监理工程师通知单

项目：华直当阳市庙前镇 4×20MWp 地面分布式农光互补光伏发电项目

编号：HZDYM-Q-CZZH-TZ-041

主题：关于组件安装的相关事宜

（图一）

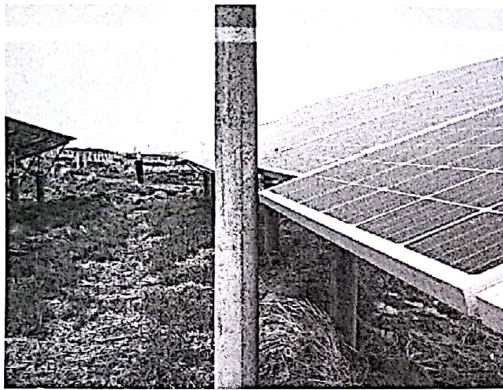
内容：监理巡视过程中发现在 20 区范围内，（图一）水泥杆影响组件安装位置以及对组件造成遮挡，影响发电量和组件使用寿命；（图二）28 区组件下方树丛未清理，此情况会造成组件背板划伤影响组件使用寿命；现通知你单位立即处理。

以上事项要求施工单位逐一落实，按整改消项程序请将整改结果于 2018 年 3 月 21 日前回复本项目监理部
